**AVIS RELATIF À LA PROTECTION
CONTRE LES EVENTUELS EFFETS NOCIFS ET NUISANCES
PROVOQUÉS PAR LES RAYONNEMENTS NON IONISANTS
GÉNÉRÉS PAR DES ANTENNES ÉMETTRICES STATIONNAIRES**

Commune : PALISEUL - Exploitant : PROXIMUS

Référence exploitant : 61MSS_01

Rapport n° 567 / 2025

Figure 1 : Vue en plan des lieux de séjour et des points de contrôle

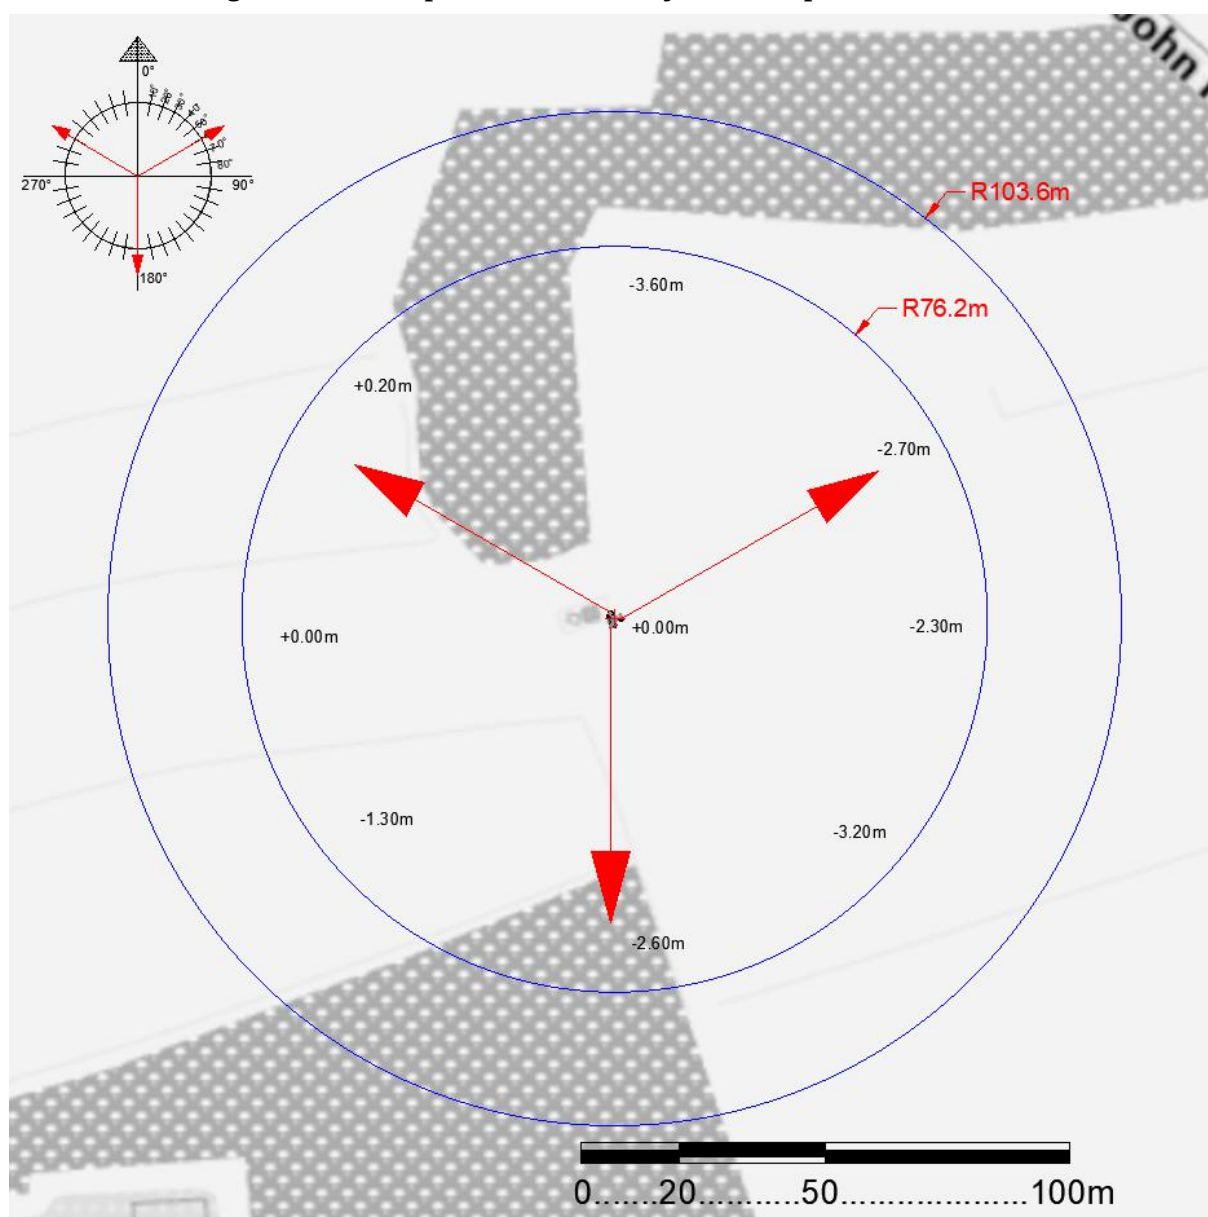
En ce qui concerne les antennes de l'installation mentionnées dans le tableau 1, la distance maximale à laquelle la limite pourrait être atteinte, à l'extérieur, est égale à 86,9 m. S'il n'y a pas de LS à une distance inférieure, les antennes respectent forcément la limite d'immission.

Dans le cas des LS situés à l'intérieur des bâtiments, une atténuation d'obstacle est prise en compte et il en résulte que la distance maximale à laquelle la limite pourrait être atteinte se réduit à 62,1 m.

Figure 2 : Vue en plan des installations d'antennes dans un rayon de 300 mètres autour de l'installation faisant l'objet de la demande d'avis

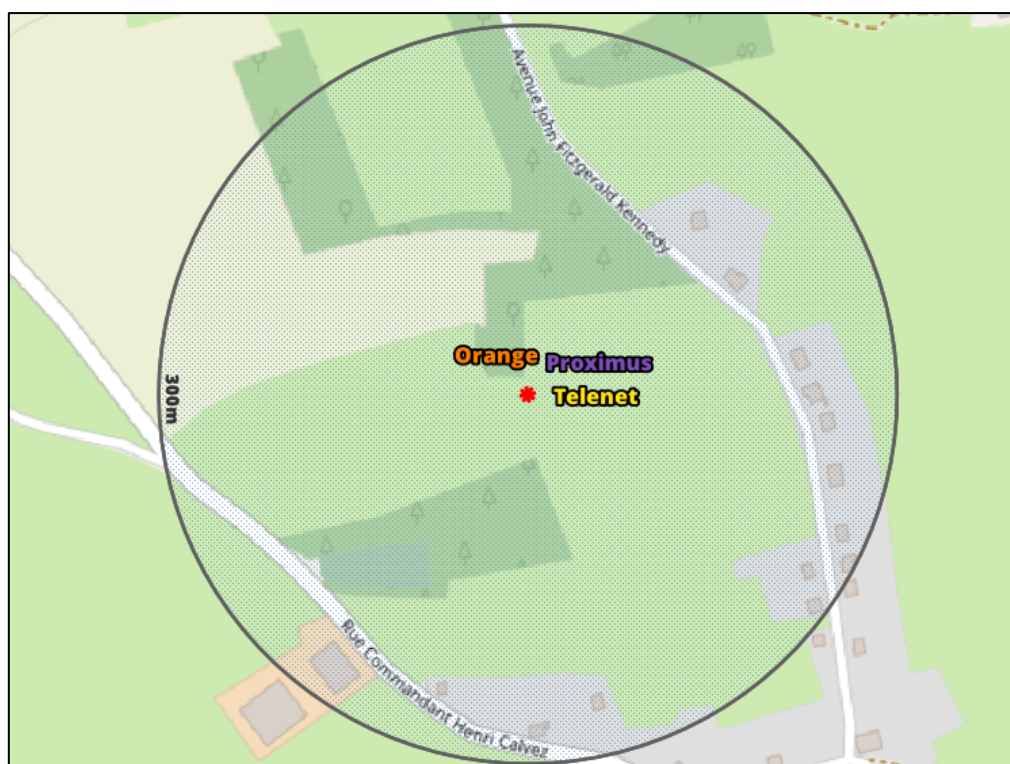
Compte tenu des considérations ci-dessus, il apparaît que l'intensité du rayonnement électromagnétique généré, dans les lieux de séjour situés dans un rayon de 300 mètres autour de l'installation référencée dans le paragraphe 2, par l'ensemble des antennes émettrices stationnaires de l'ensemble des exploitants du même site d'antennes émettrices stationnaires respecte la limite fixée à l'article 4, § 2 du décret.
